Auszug aus der Sitzungs-Niederschrift

des Bausenats vom 24.09.2021

Betreff: Änderung des Bebauungsplanes Nr. 03-75/2 "Löschbrand Erweiterung Ost" durch Deckblatt Nr. 1

Projekt: DN100 HD - abgetrennt Bearbeiter: Netzbetrieb Gas Datum: 19.07.2021

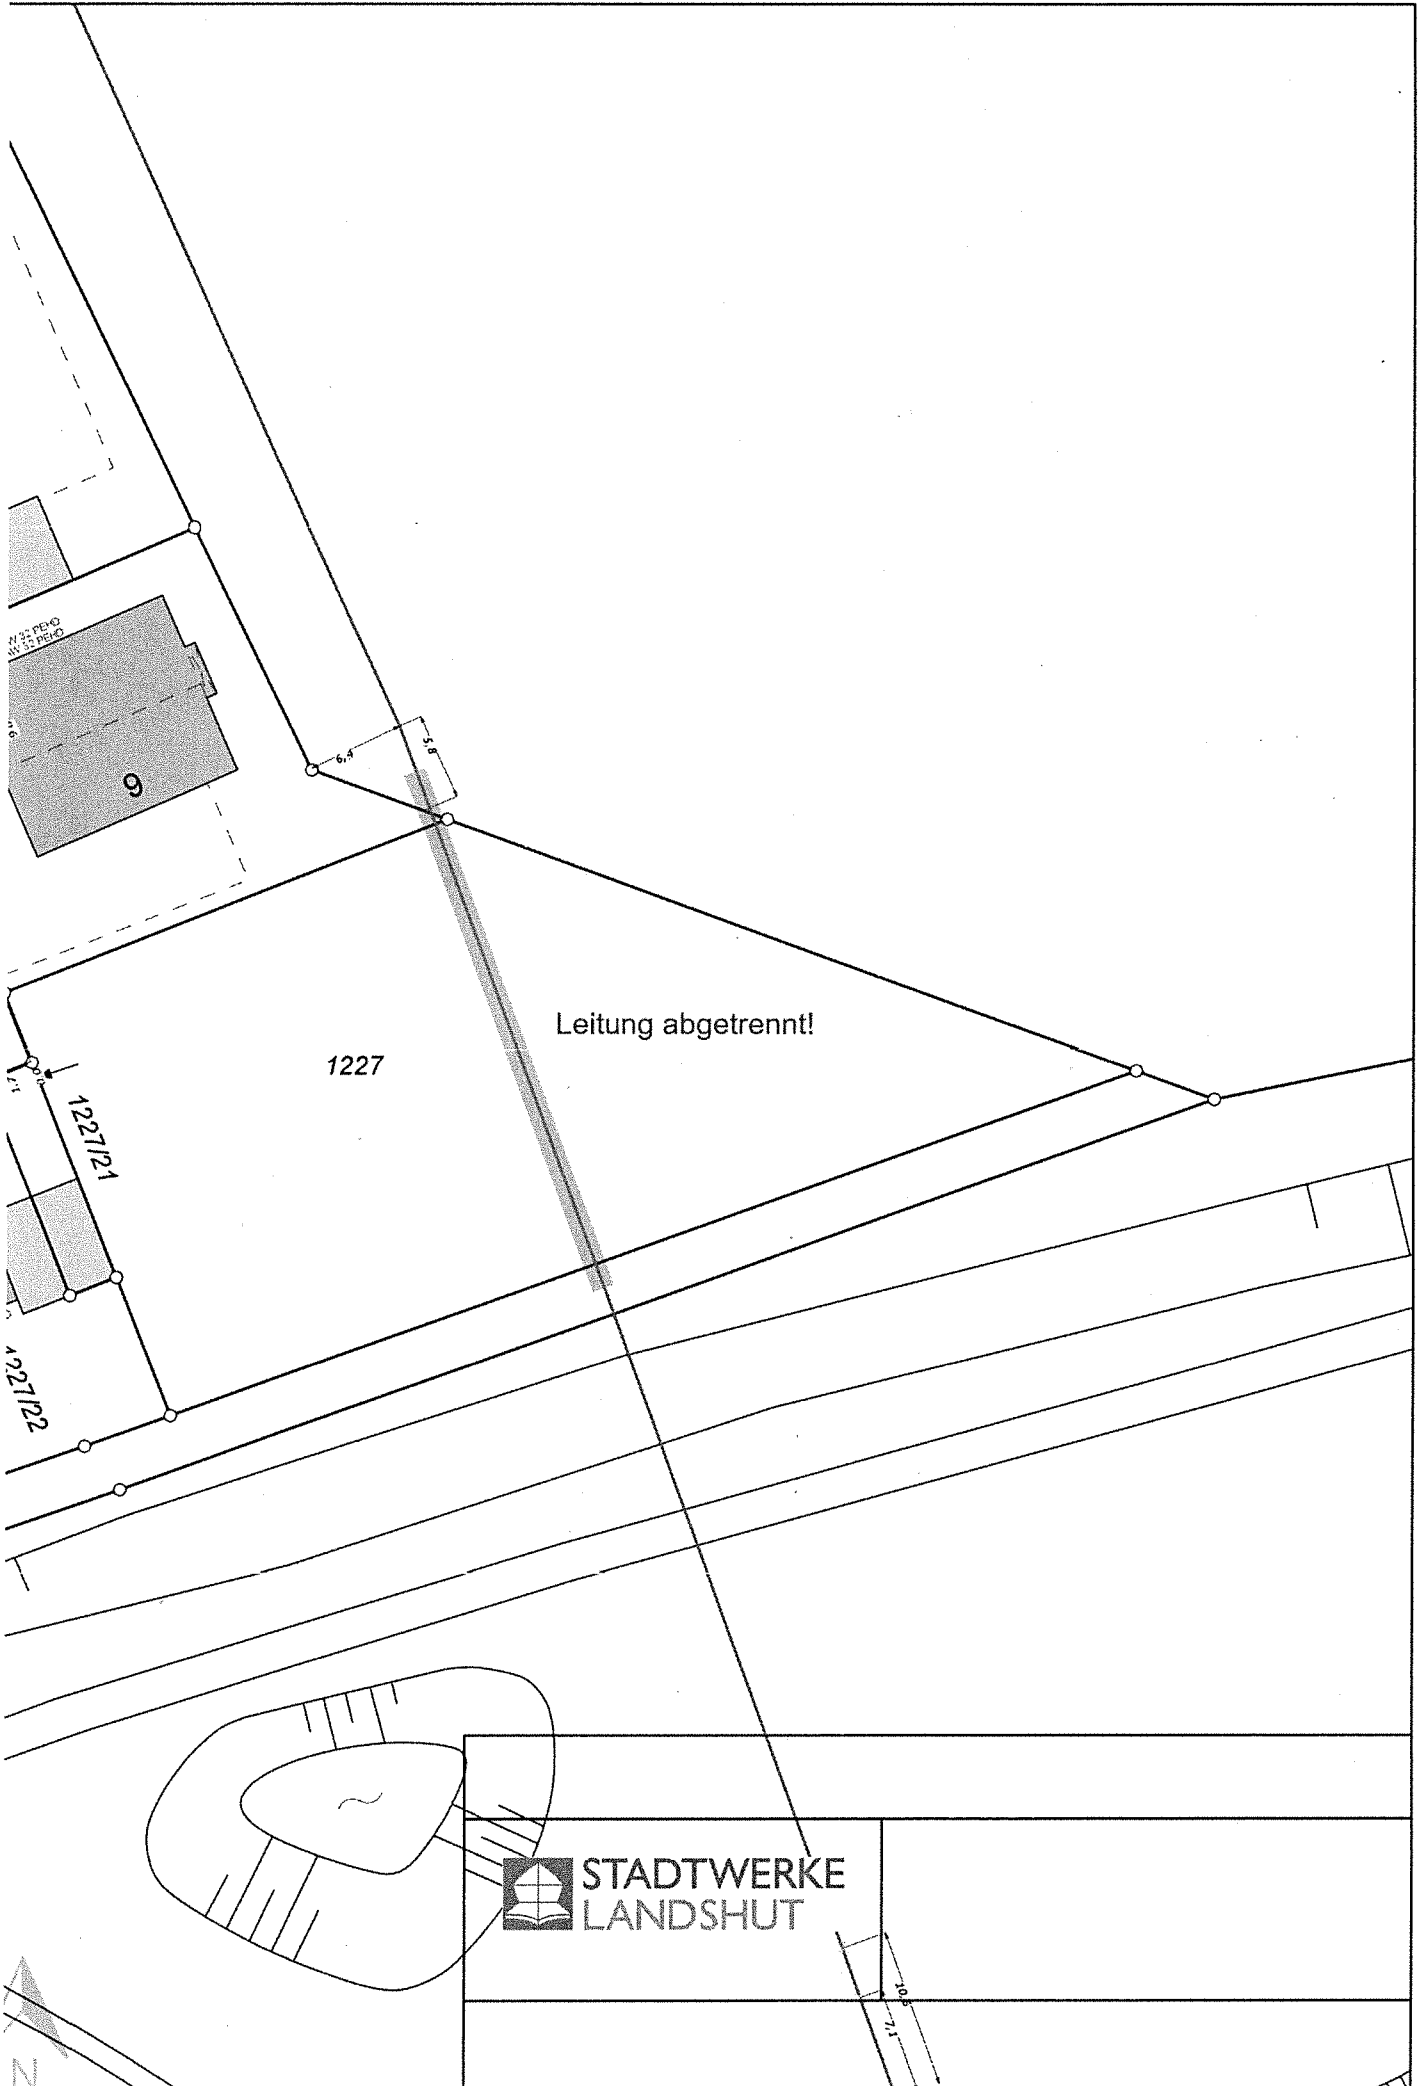
Es bestehen keine Einwände, da die vorhandene Gasleitung HD DN100 bereits abgetrennt wurde.

Wie in den Ausführungen des Bebauungsplanes unter D: HINWEISE DURCH TEXT, Ziff.1 bereits formuliert, erhalten die Grundstücke im Umgriff des Deckblattes 1 kein Einleitungsrecht für Niederschlagswasser (NW), dieses muss schadlos eigenverantwortlich versickert werden.

Aus diesem Grund sind die Ausführungen in der Begründung unter Pkt. 4.5.2., Abschn. Niederschlagswasser, letzter Absatz, ab Satz 2 wie folgt zu korrigieren:

In Kapitel 4.5.2 (Absatz 2) der Begründung und in der nachrichtlichen Übernahme in der Planzeichnung wird entsprechend korrigiert, dass die vorhandene Gasleitung HD DN100 bereits abgetrennt wurde.

Der Trassenverlauf des Plans der Stadtwerke stimmt mit dem nachrichtlich übernommenen Leitungsverlauf in der Planzeichnung des Bebauungsplans bereits überein.

Kapitel 4.5.2 (Absatz 6) der Begründung wird entsprechend den o.g. Änderungsvermerken überarbeitet.
